DODATEK Č. 3 ke Smlouvě o dílo

„Žalkovice – kanalizace a ČOV“

Změnový list č. 3 – změna skladby vrstev venkovní fasády vložení zpevňující sítě, provedení silikonové vnější omítky místo fasádního nátěru, provedení marmolitové omítky soklu objektu (změny na základě požadavku investora), montáž a demontáž venkovního lešení. Záměna požárních dveří za obyčejné dle požadavku Požárně bezpečnostního řešení stavby. (Příloha č. 1).

Změnový list č. 4 – dodání elektro rozvaděčů na objektech ČS 1 a ČS 2, neprovedení některých prací na objektu přípojky NN, změna trasy stoky A5 mezi šachtami š52 – š54, umístění do komunikace z důvodu dodržení ochranných pásem stávajících inženýrských sítí umístěných v zeleném pásu (Příloha č. 2).

ZÁPIS TPO

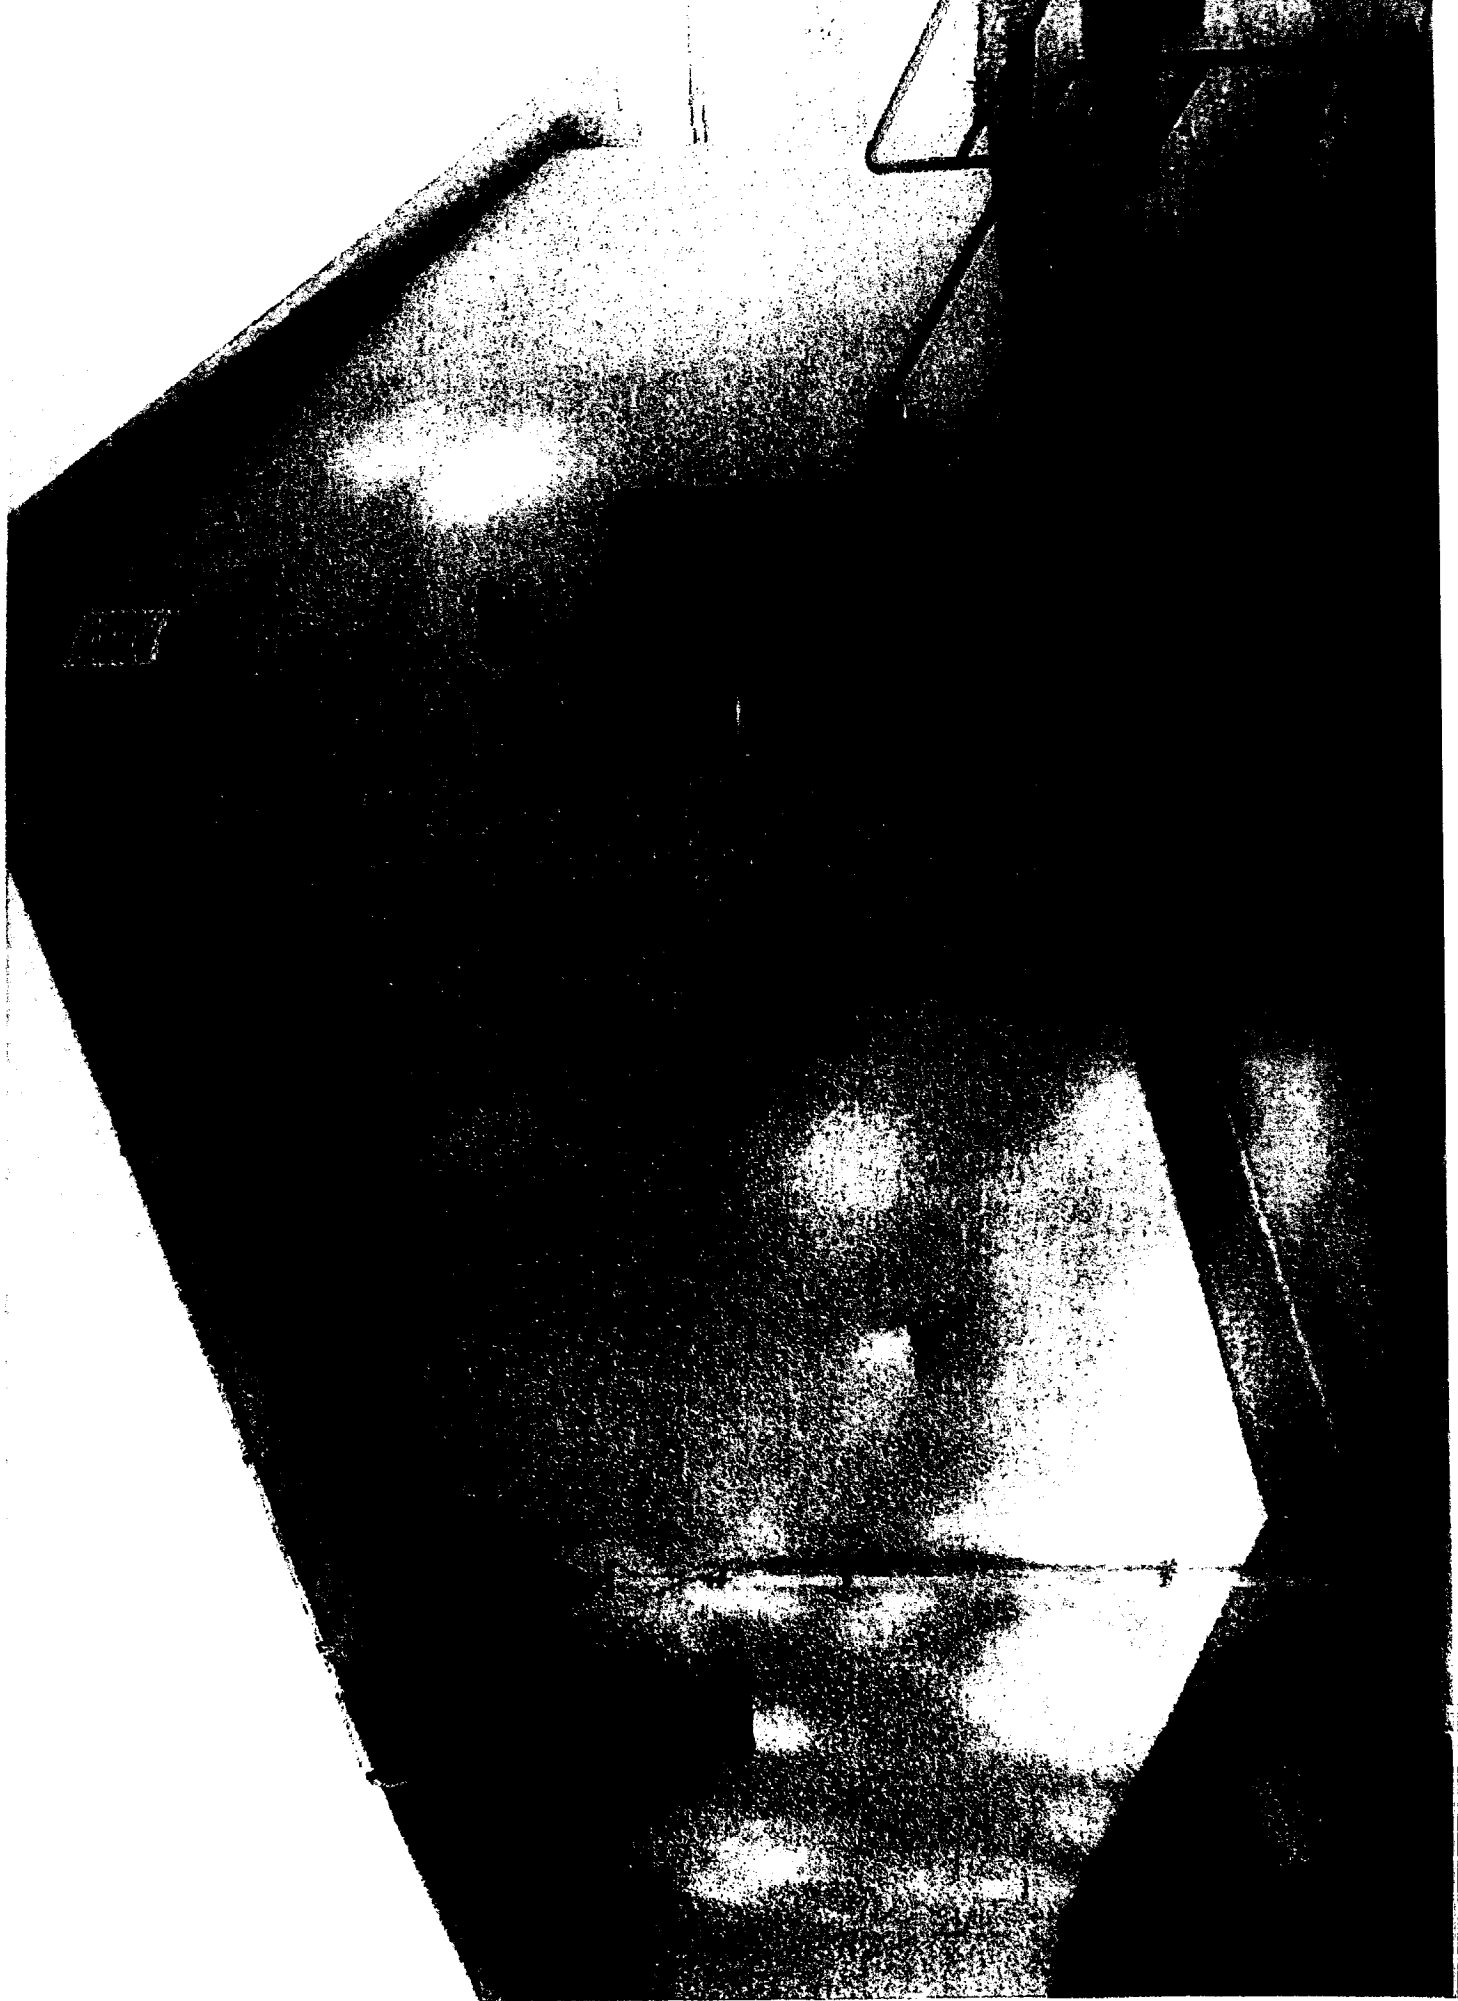
INVESTOR POŽADUJE ZMĚNU SWADBY VRTSTEV
 VENKOVNÍ FASADY NA OBLASTI ČOV:

- 1.) ISOPHORA OHITLA
- 2.) ZPEVŇUJÍCÍ SÍŤ KAMNĚ STĚRKY
- 3.) SILIKONOVÁ UNĚJÍ OHITLA
- 4.) SOLL - FAKTILITOVÁ OHITLA

DŮVOD - ZVYŠENÍ KVALITY A ŽIVOTNOSTI FASADY.

TDO souhlasí s provedením prací dle rozsahu uvedeném ve změnovém listě č.3.

K provedené změně skladby fasády ČOV, požadované investorem v průběhu výstavby nejsou ze strany projektanta žádné připomínky.

LEGENDA TRAS STÁVJÍCÍHO VODOVĚBU

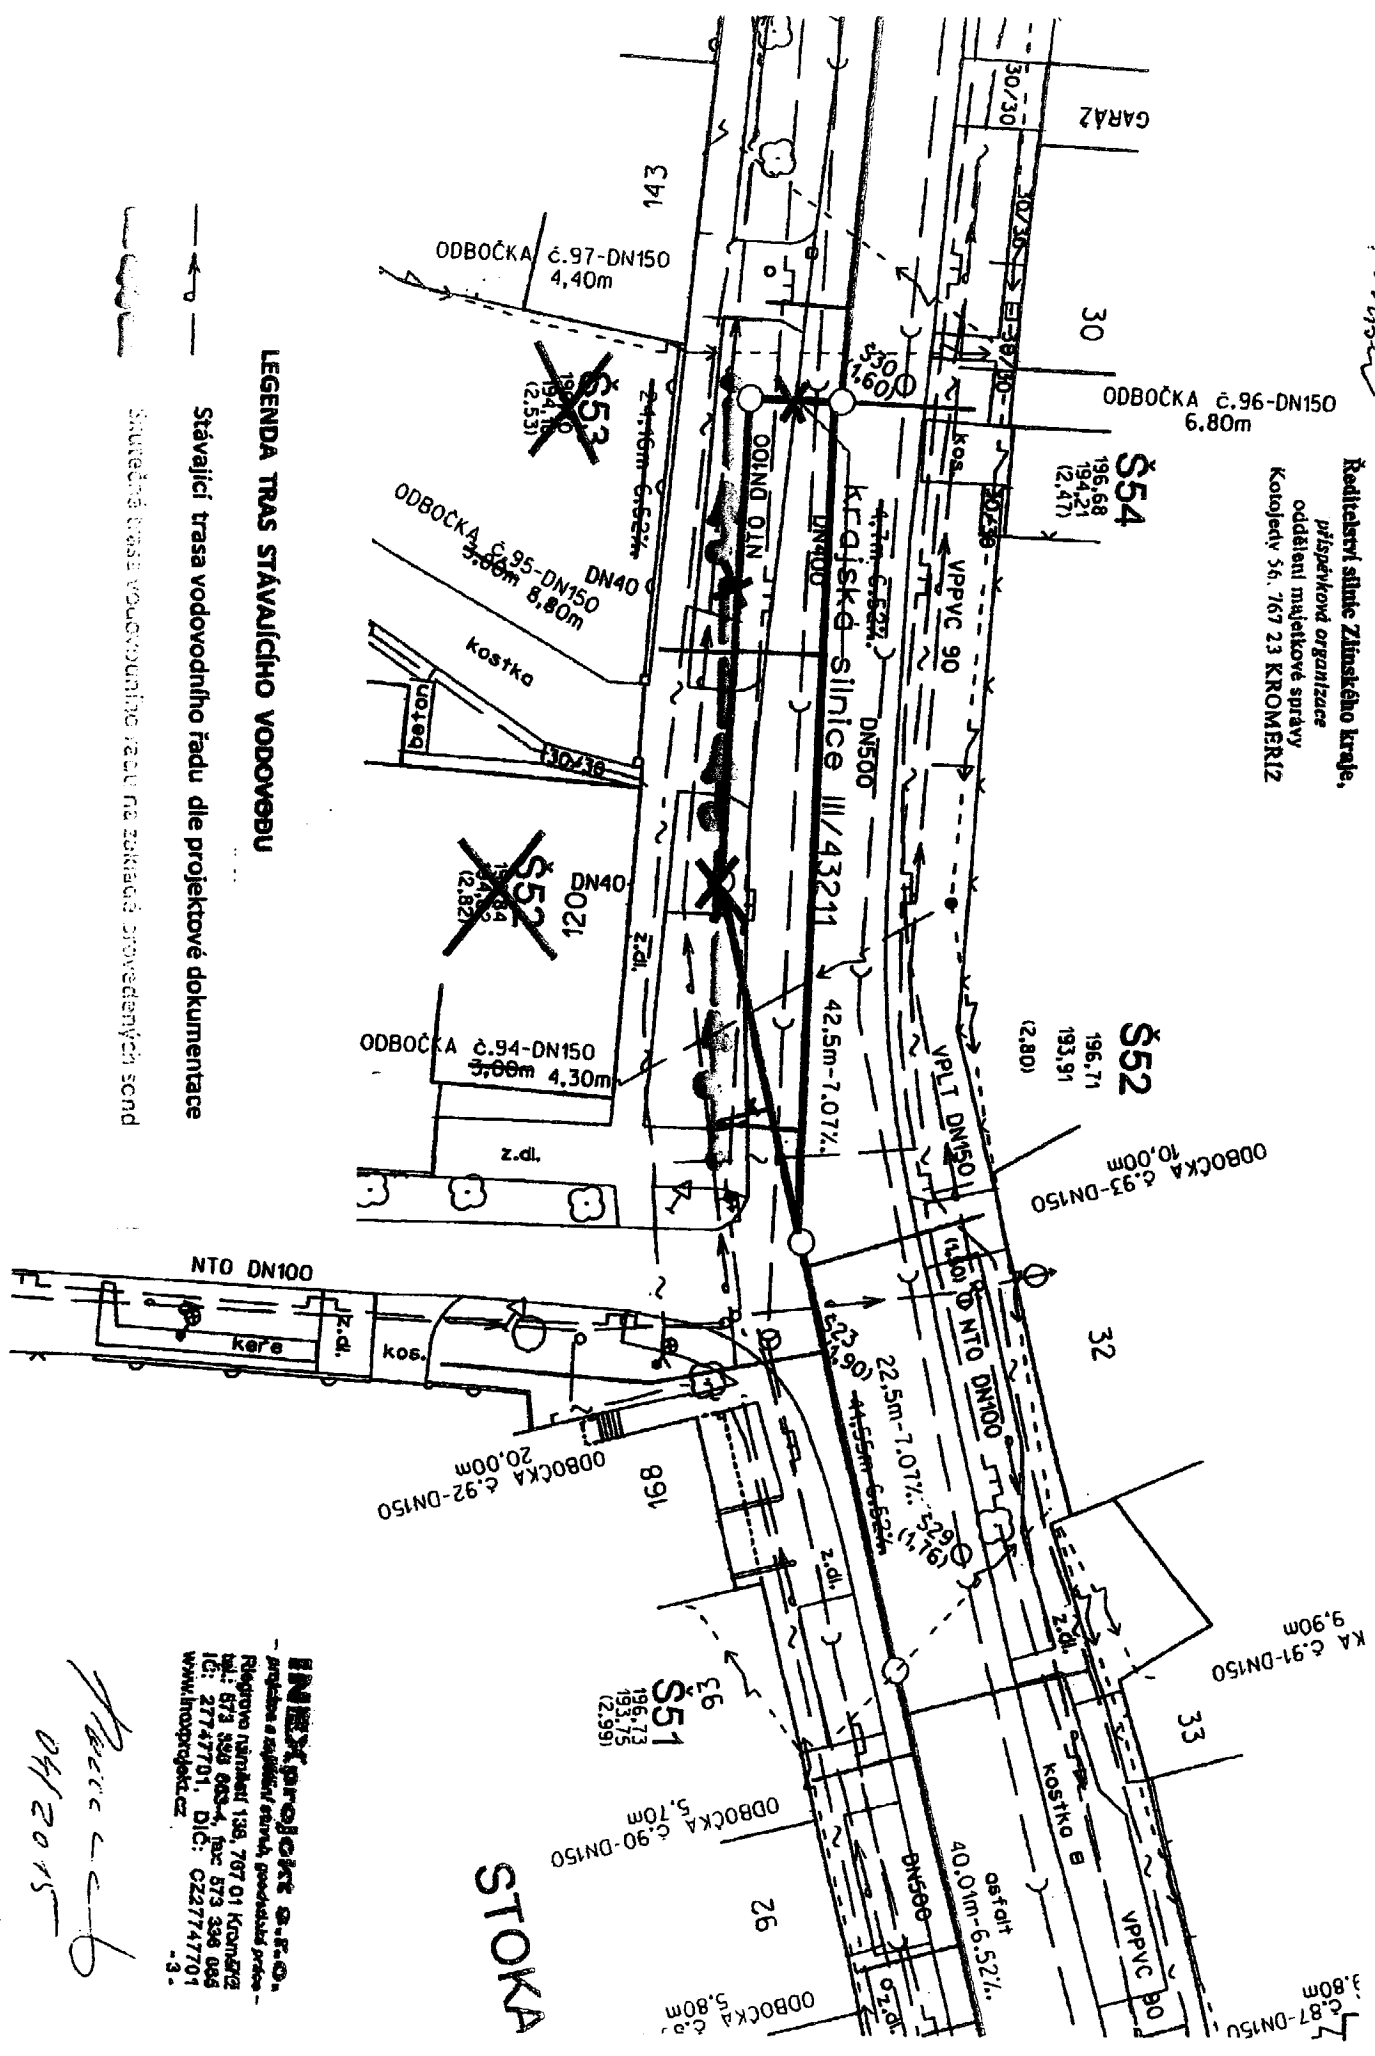
| Datum | Denní záznamy stavby |
|-----------|---|
| | NA ZÁKLADĚ VETÝČENÍ, PŘEZKOUKŮ SÍŤI BTLA |
| | ZVÝŠENÍ KOUKLE PŘEJIKTEM NOVĚKÉHO UMÍSTĚNÍ |
| | ŠACHTY SE STÁVAJÍCÍMI SÍŤEMI. |
| | PRO UMÍSTĚNÍ ŠACHTY DLE PŘEJIKTU NEJDE |
| | ZAJISTIT OCHRANU PÁŠA SPRÁVY SÍŤI. |
| | Z PŮSTRA DŮVODŮ TPO DO ODPOVĚDNĚ PRAJEKTOVATEL, |
| | SOUHLASÍ SE ZMĚNOU UMÍSTĚNÍ ŠACHTY S 52 A |
| | S 53 DO KOUKLE III / 4321. OBE ŠACHTY |
| | BUDU UMÍSTĚNÝ NA STOKA "A" VEDY NA OSU |
| | JIZDNÍHO PRŮHY. ŠACHTA S 53 BUDE UMÍSTĚNÁ |
| | MEZI ŠACHTOU S 5 A S 49. ZMĚNOU NEJDE K NAVÝŠENÍ ÚSTRA DILA. TPO <i>[Signature]</i> |

Změna trasy stoky A5 byla provedena po prověření skutečné polohy stávajících inženýrských mezi šachtami Š52-Š54. Upravenou trasou jsou splněny požadavky normy ČSN 73 6005 pro dodržení stanovených parametrů při souběhu a křížení inženýrských sítí.
